**Avis délibéré de la mission régionale
d'autorité environnementale Hauts-de-France
sur le projet de parc éolien d'Hescamps
sur les communes d'Hescamps et de Méréaucourt (80)
Étude d'impact de décembre 2025**

n°MRAe 013143/A P

AVIS DÉLIBÉRÉ n° 013143/A P adopté lors de la séance du 24 mars 2026 par
la mission régionale d'autorité environnementale Hauts-de-France

Figure 1: Carte de présentation du projet (page 5 de la note non technique)

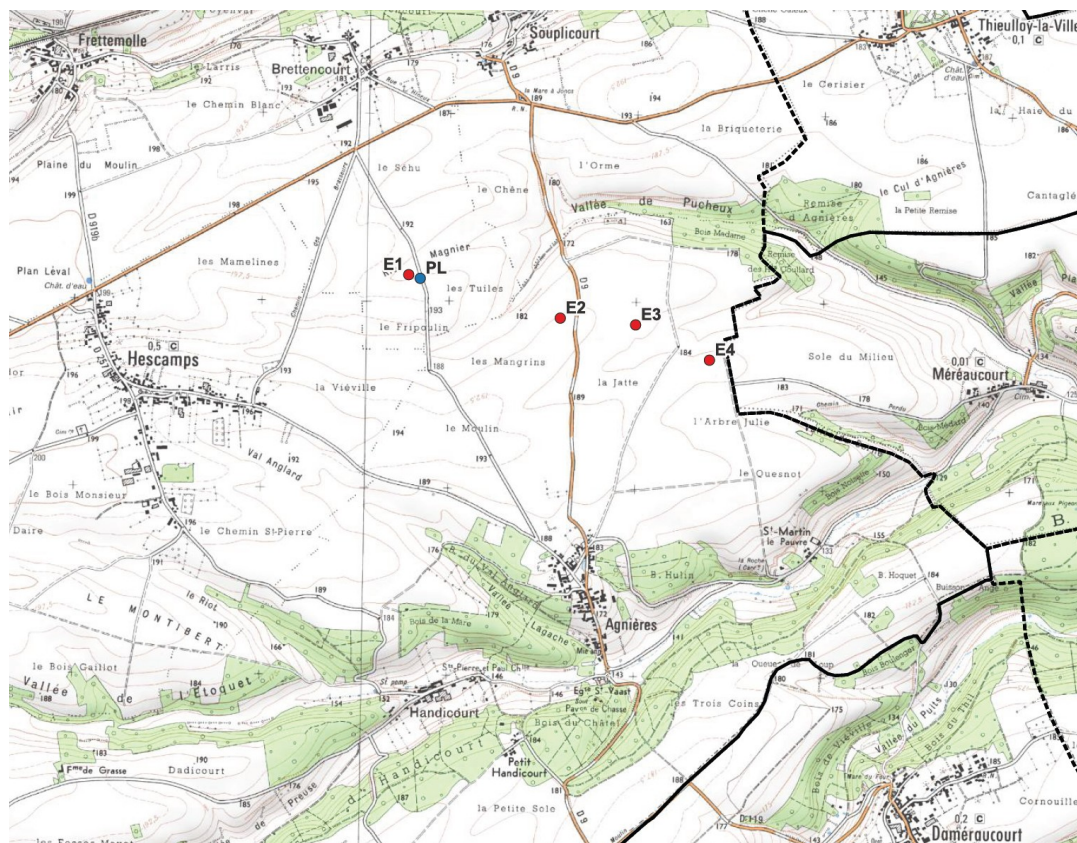
Une haie arbustive se trouve à 112 mètres des pales de l'éolienne E2. Les pales de l'éolienne E1 sont localisées à 166 mètres d'une friche à fonctionnalité moyenne pour le Grand Murin et la Pipistrelle commune. Enfin les pales de l'éolienne E4 sont à 47 mètres d'une structure ligneuse identifiée dans le dossier. Afin d'éviter les impacts sur les chauves-souris, il convient de déplacer les éoliennes à plus de 200 mètres de ces zones à enjeux.

L'éolienne E2 se situe à moins de 120 mètres d'un axe local de migration post-nuptiale pour la Buse variable et le Faucon crécerelle ; à moins de 200 mètres d'une zone d'alimentation pour plusieurs espèces de rapaces et d'ardéidés³ ; à moins de 120 mètres d'un ensemble de haies correspondant à un corridor de vol et à un territoire de chasse pour les chauves-souris.

Les éoliennes E1 et E2 se situent à moins de 200 mètres d'une zone d'alimentation (une friche) utilisée par le Grand Murin et la Pipistrelle commune.

Les pales de l'éolienne E1 sont localisées à 166 mètres d'une friche à fonctionnalité moyenne pour le Grand Murin et la Pipistrelle commune. Enfin les pales de l'éolienne E4 sont à 47 mètres d'une structure ligneuse identifiée dans le dossier.

L'autorité environnementale recommande d'implanter les éoliennes à un minimum de 200 mètres en bout de pale des haies fonctionnelles ou des lisières, comme le prévoit le guide Eurobats, et donc de privilégier l'évitement en déplaçant les éoliennes E1, E2 et E4.
